ПАСПОРТ ДОСТУПНОСТИ № 01
объекта социальной инфраструктуры (ОСИ)
Здание клуба ГУ ТО «Северо-Агеевский
психоневрологический интернат»

**АКТ ОБСЛЕДОВАНИЯ
объекта социальной инфраструктуры
К ПАСПОРТУ ДОСТУПНОСТИ ОСИ
№ 01**

Здание клуба ГУ ТО «Северо-Агеевский психоневрологический интернат», Тульская область, Суворовский район, п. Северо-Агеевский, ул. Пионерская, д.1

Фото 3.4

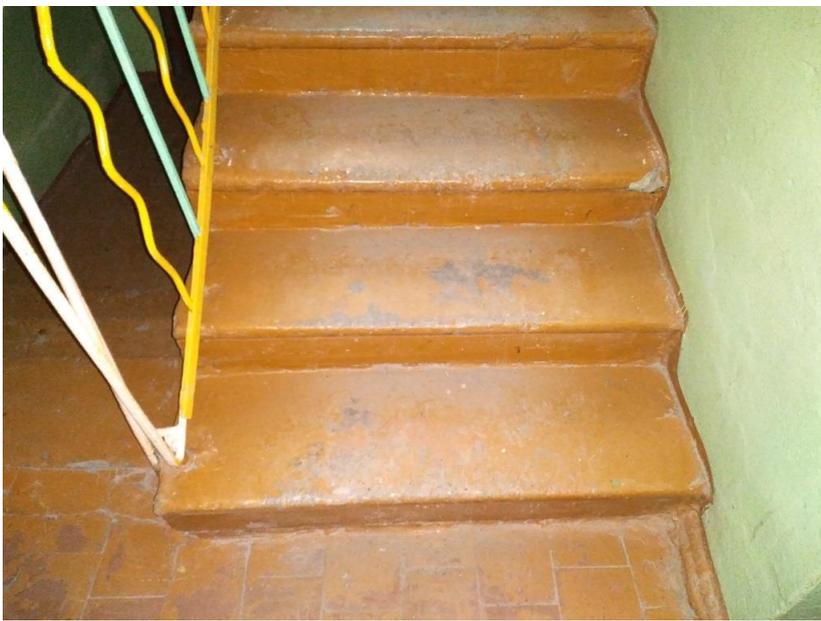
3.1	Коридор (вестибюль, зона ожидания, галерея, балкон)	есть		3.1-3.4, 3.7, 3.8	Высота порогов, расположенным на путях движения внутри здания, более 0,014 м (0,04-0,10 м).	К	Устранить пороги на путях движения внутри здания или занизить их до высоты не более 0,014 м.	Капитальный ремонт
					На путях движения внутри здания отсутствует тактильная направляющая, а также напольные тактильно-контрастные предупреждающие указатели (перед лестницами и дверными проемами).	С	Обустроить на основных путях движения внутри здания тактильную направляющую либо пристенные поручни, расположенные на высоте 0,9 м, а также напольные тактильно-контрастные предупреждающие указатели (перед лестницами и дверными проемами).	Текущий ремонт
					При входе в здание отсутствует тактильная или тактильно-звуковая мнемосхема.	С	Установить на расстоянии 2-4 м от входа в здание по правой стороне тактильную или тактильно-звуковую мнемосхему.	Текущий ремонт

Комментарий к заключению: необходимо устранить пороги на путях движения внутри здания или занизить их до высоты не более 0,014 м. Обустроить на основных путях движения внутри здания тактильную направляющую либо пристенные поручни, расположенные на высоте 0,9 м, а также напольные тактильно-контрастные предупреждающие указатели (перед лестницами и дверными проемами). Установить на расстоянии 2-4 м от входа в здание по правой стороне тактильную или тактильно-звуковую мнемосхему. Обустроить за 0,3 м до краев ступеней перед подъемами и спусками на лестницы на путях движения инвалидов и МГН предупреждающие напольные тактильно-контрастные указатели с контрастной нескользящей поверхностью глубиной 0,5-0,6 м. Обозначить краевые ступени лестниц на путях движения инвалидов и МГН яркой контрастной маркировкой с шириной полосы 0,08-0,1 м. Расстояние между контрастной полосой и краем проступи - 0,03-0,04 м. Приобрести мобильный лестничный подъемник. Обозначить краевые ступени лестниц на путях эвакуации яркой контрастной маркировкой с шириной контрастной полосы 0,08-0,1 м. Рекомендуется установить систему Самоспас или приобрести стулья для эвакуации инвалидов по лестнице. Заменить полотна дверей на эвакуационных выходах на более широкие (с шириной створки в свету не менее 0,9 м). Устранить пороги на путях эвакуации или занизить до высоты не более 0,014 м. Обустроить на путях эвакуации указатели направления движения к эвакуационным выходам. Оборудовать освещение на эвакуационных выходах.

Фото 3.5

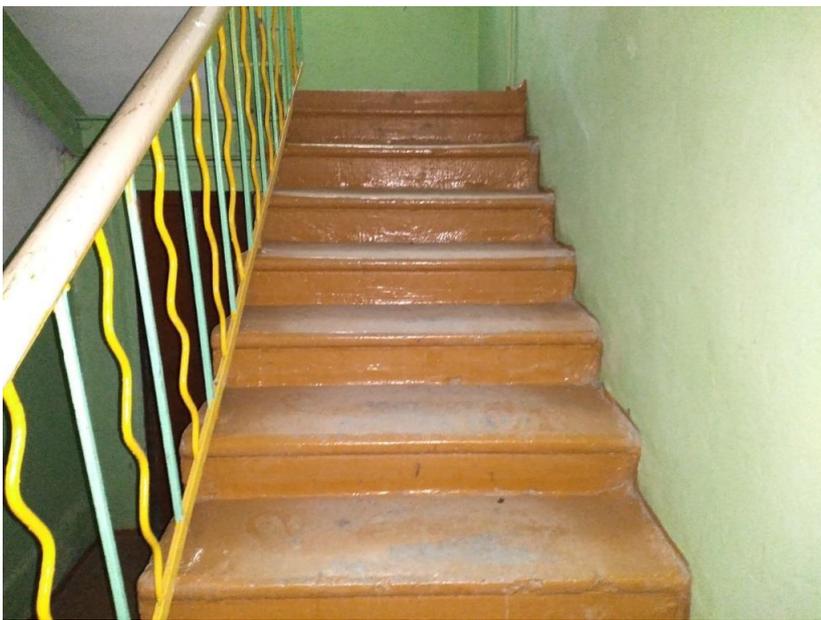
3.2	Лестница (внутри здания)	есть		3.5, 3.6	Перед подъемами и спусками на лестницы отсутствуют предупреждающие напольные тактильно-контрастные указатели.	С	Обустроить за 0,3 м до краев ступеней перед подъемами и спусками на лестницы на путях движения инвалидов и МГН предупреждающие напольные тактильно-контрастные	Текущий ремонт

указатели с контрастной нескользящей поверхностью глубиной 0,5-0,6 м.		
					Краевые ступени лестничных маршей не обозначены контрастно.	С	Обозначить краевые ступени лестниц на путях движения инвалидов и МГН яркой контрастной маркировкой с шириной полосы 0,08-0,1 м. Расстояние между контрастной полосой и краем проступи - 0,03-0,04 м.	Текущий ремонт

Фото 3.10

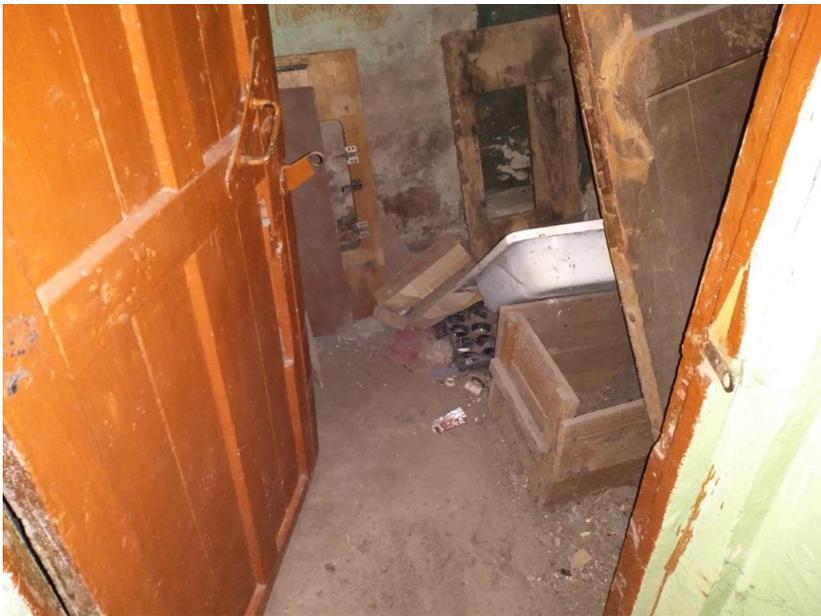
3.6	Пути эвакуации (в т.ч. зоны безопасности)	есть		3.9-3.16	Краевые ступени лестниц на путях эвакуации не обозначены, у лестниц отсутствуют поручни, лестницы не дублируются спусковыми устройствами.	К,О,С	Обозначить краевые ступени лестниц на путях эвакуации яркой контрастной маркировкой с шириной контрастной полосы 0,08-0,1 м. Рекомендуется установить систему Самоспас или приобрести стулья для эвакуации инвалидов по лестнице.	Текущий ремонт
					Ширина проемов створок дверей на эвакуационных выходах в свету менее 0,9 м (0,77 м).	К	Заменить полотна дверей на эвакуационных выходах на более широкие (с шириной створки в свету не менее 0,9 м).	Капитальный ремонт

Высота порогов эвакуационных выходов более 0,014 м (0,05 м).	К	Устранить пороги на путях эвакуации или занизить до высоты не более 0,014 м.	Капитальный ремонт
				Отсутствуют указатели направления движения для инвалидов на путях эвакуации.	К,О, С,Г, У	Обустроить на путях эвакуации указатели направления движения к эвакуационным выходам.	Текущий ремонт
				На эвакуационных выходах отсутствует освещение.	К,О, С,Г, У	Оборудовать освещение на эвакуационных выходах.	Текущий ремонт
	ОБЩИЕ требования к зоне	Выделен наиболее рациональный (короткий и удобный) путь к зоне целевого назначения, выключатели и розетки - на высоте 0,8 м от уровня пола, наличие зоны отдыха на каждом доступном МГН этаже (в том числе и для инвалидов на креслах-колясках) на 2 - 3 места, наличие визуальной и тактильной предупредительной информации о препятствии перед дверными проемами и входами на лестницы, наличие информации о схеме движения инвалидов по зданию, наличие обозначающих маршрут движения знаков.

Фото 4.1

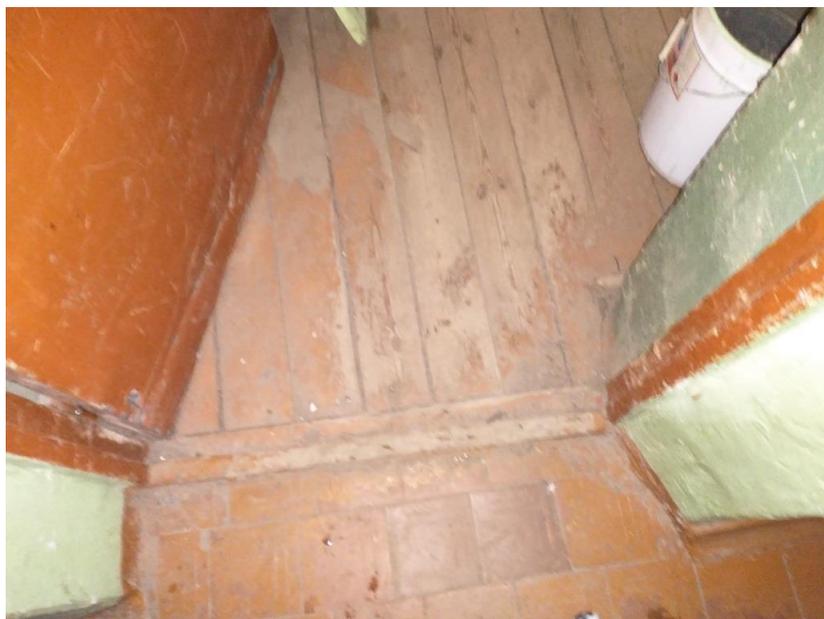
4.1	Кабинетная форма обслуживания	есть		4.1-4.8	Рядом с входами в кабинеты отсутствуют таблички с их названиями, выполненные рельефно-графическим способом и дублированные шрифтом Брайля.	С	Обустроить рядом с входами в кабинеты на высоте 1,2-1,6 м со стороны дверных ручек на расстоянии 0,1–0,5 м от дверных проемов таблички с названиями кабинетов, выполненные рельефно-графическим способом и дублированные шрифтом Брайля.	Текущий ремонт
					Перед входами в кабинеты отсутствуют напольные тактильно-контрастные предупреждающие указатели или контрастно окрашенная поверхность, габариты дверных проемов не обозначены.	С	Рекомендуется предусмотреть перед входами в кабинеты контрастно окрашенную поверхность, предусмотреть использование световых маячков, обозначающих габариты дверных проемов.	Текущий ремонт

<p>Ручки дверей в кабинеты не позволяют инвалиду управлять ими одной рукой.</p> <p>Ширина дверных проемов на входах в кабинеты в свету менее 0,9 м (0,78 м).</p> <p>Кабинеты не оборудованы специальной мебелью (столами и сидениями для инвалидов с нарушением опорно-двигательного аппарата).</p>	<p>К,О,С</p> <p>К</p> <p>О</p>	<p>Обустроить на дверях в кабинеты контрастные эргономичные ручки (нажимного действия или П-образной формы).</p> <p>В рамках проведения капитального ремонта увеличить ширину дверных проемов в кабинеты, предполагающих для доступа инвалидов, в свету до не менее 0,9 м. До этого времени организовать оказание ситуативной помощи К в преодолении дверных проемов со стороны сотрудников учреждения, в т.ч. с использованием зауженных кресел-колясок.</p> <p>Оборудовать кабинеты столами и сидениями для инвалидов с нарушением опорно-двигательного аппарата.</p>	<p>Текущий ремонт</p> <p>Капитальный ремонт, индивидуальное решение с ТСП</p> <p>Текущий ремонт</p>

Комментарий к заключению: необходимо обустроить рядом с входами в кабинеты на высоте 1,2-1,6 м со стороны дверных ручек на расстоянии 0,1–0,5 м от дверных проемов таблички с названиями кабинетов, выполненные рельефно-графическим способом и дублированные шрифтом Брайля. Рекомендуется предусмотреть перед входами в кабинеты контрастно окрашенную поверхность, предусмотреть использование световых маячков, обозначающих габариты дверных проемов. Обустроить на дверях в

кабинеты контрастные эргономичные ручки (нажимного действия или П-образной формы). В рамках проведения капитального ремонта увеличить ширину дверных проемов в кабинеты, предполагающиеся для доступа инвалидов, в свету до не менее 0,9 м. До этого времени организовать оказание ситуативной помощи инвалидам, передвигающимся на кресле-коляске, в преодолении дверных проемов со стороны сотрудников учреждения, в т.ч. с использованием зауженных кресел-колясок. Оборудовать кабинеты столами и сидениями для инвалидов с нарушением опорно-двигательного аппарата. Обустроить рядом с входом в актовый зал на высоте 1,2-1,6 м со стороны дверной ручки на расстоянии 0,1–0,5 м от дверного проема табличку с его названием, выполненную рельефно-графическим способом и дублированную шрифтом Брайля. Рекомендуется обустроить в актовом зале индукционную систему. Обустроить в актовом зале несколько сидений с подлокотниками. Обозначить места для размещения инвалидов.
